TECHNISCHE MITTEILUNG NR. OSB20-42

SERVICE BULLETIN NO. OSB20-42

Installation of a filter into the carburetor ventilation line.

ARBEITSANWEISUNG NR. WI-OSB20-42
EINBAU EINES FILTERS IN DIE VERGASERENTLÜFTUNGSLEITUNG
WORK INSTRUCTION NO. WI-OSB20-42
INSTALLATION OF A FILTER INTO THE CARBURETOR VENTILATION LINE

Zeichnungs Nr.: 820-7170-20-00 Blatt BI

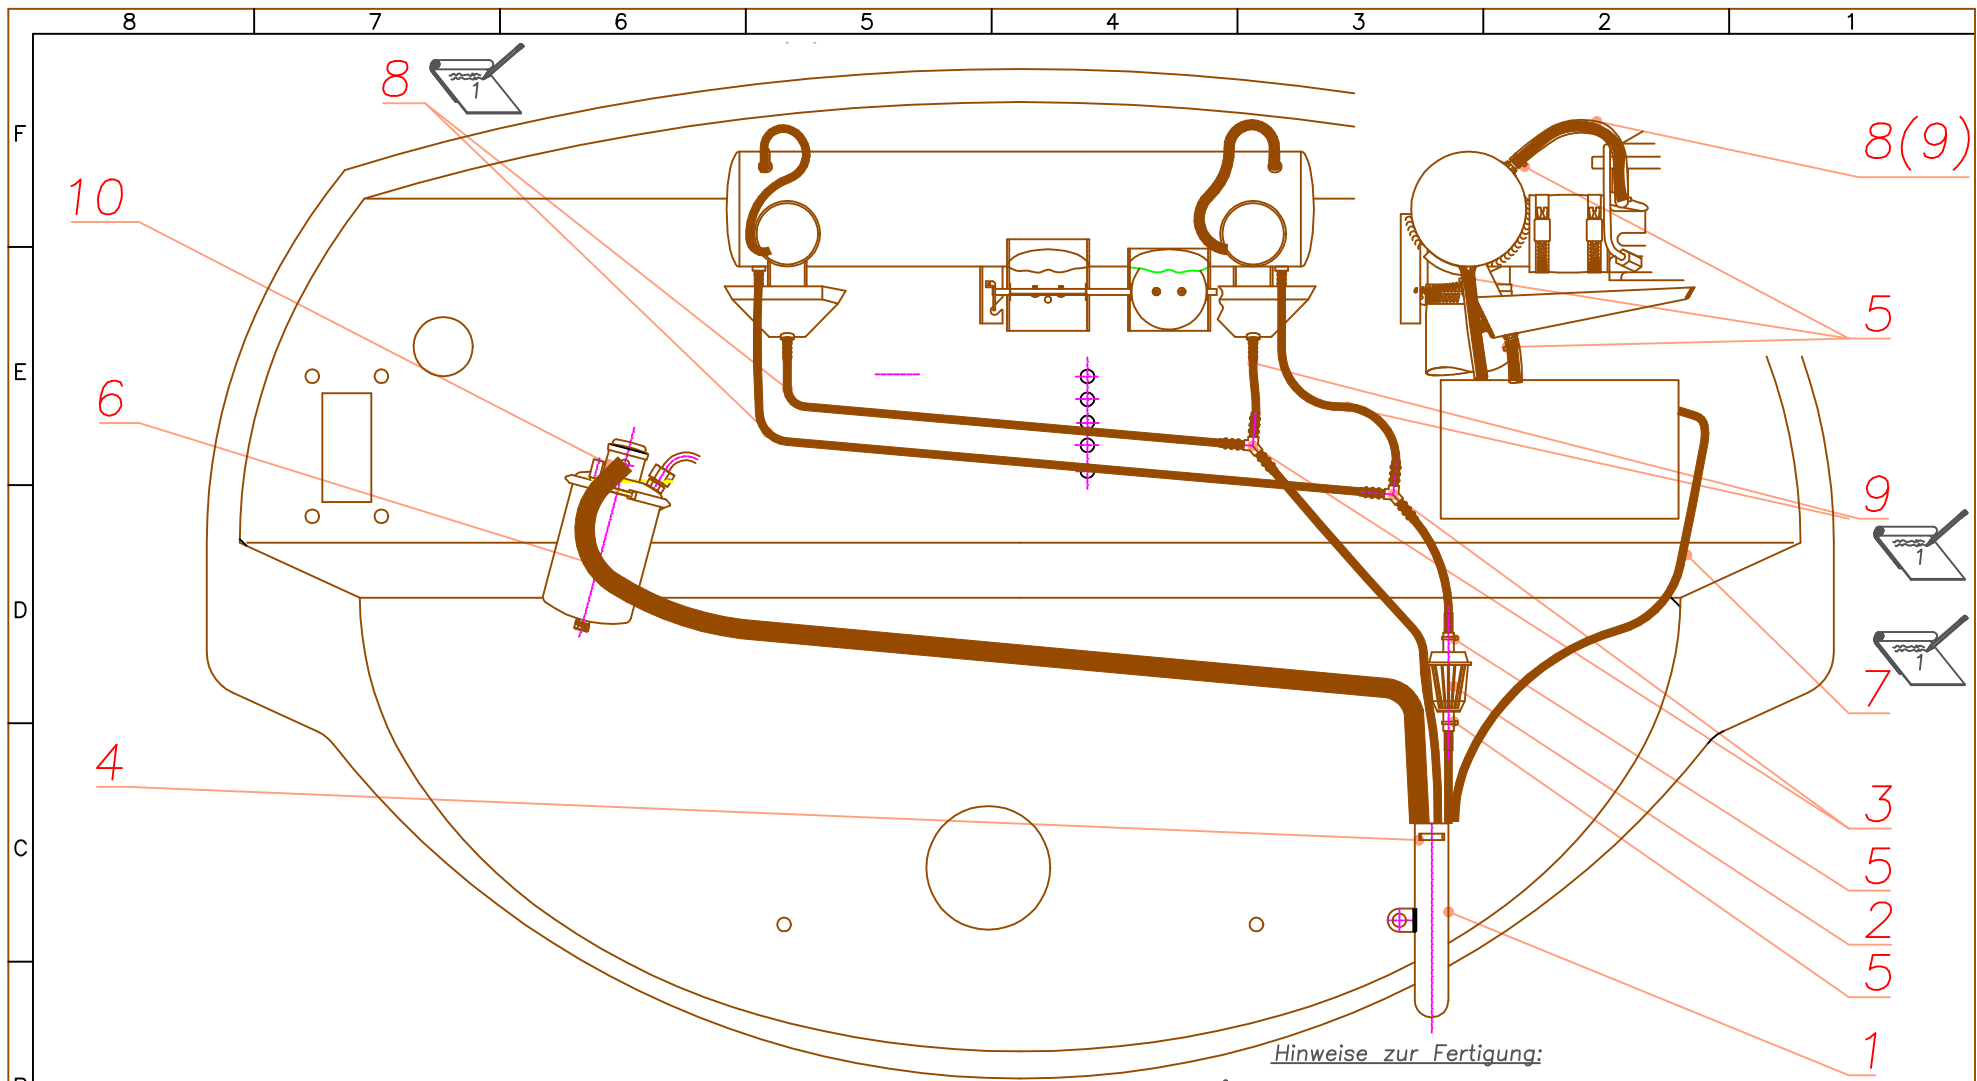
1. Remove upper and lower cowling.
2. Disconnect the battery.
3. Remove ty-rap (item 4 on drawing no. 820-7170-20-00a).

| 4. Aus dem Breather (Pos. 1 in Zeichnung Nr. 820-7170-20-00a) die 4 Schläuche herausziehen. | 4. Extract the 4 hoses (items 1 on drawing no. 820-7170-20-00a) from the breather. |
| 5. Schlauch von der Vergaserentlüftung kommend ca. 130 mm oberhalb des unteren Endes durchschneiden. | 5. Cut off the hose coming from the carburetor ventilation approximately 130 mm (5.1 in.) above the lower end. |
| 7. Filter mit 2 Kabelbindern in Pos. 5 in Zng. Nr. 820-7170-20-00a fixieren. | 7. Attach the filter with 2 ty-raps as shown on drawing no. 820-7170-20-00a, item 5. |
| 8. Schlauchende um ca. 50 mm kürzen. | 8. Shorten the end of the hose by approximately 50 mm (1.96 in.). |
| 9. Alle 4 Schläuche wieder ca. 60 mm weit in den Breather (Pos. 1 in Zeichnung Nr. 820-7170-20-00a) stecken. | 9. Insert all 4 hoses appr. 60 mm (2.36 in.) into the breather (item 1 on drawing no. 820-7170-20-00a). |
| 10. Neuen Kabelbinder (Pos. 4 in Zeichnung Nr. 820-7170-20-00a) anbringen. | 10. Install a new ty-rap (item 4 on drawing no. 820-7170-20-00a). |

Pos. 7 bis 9 ablänge und an den Anschlußstellen mit den Kabelbindern Pos. 5 befestigen. Auf konstantes Gefälle (mind. 5°) achten.
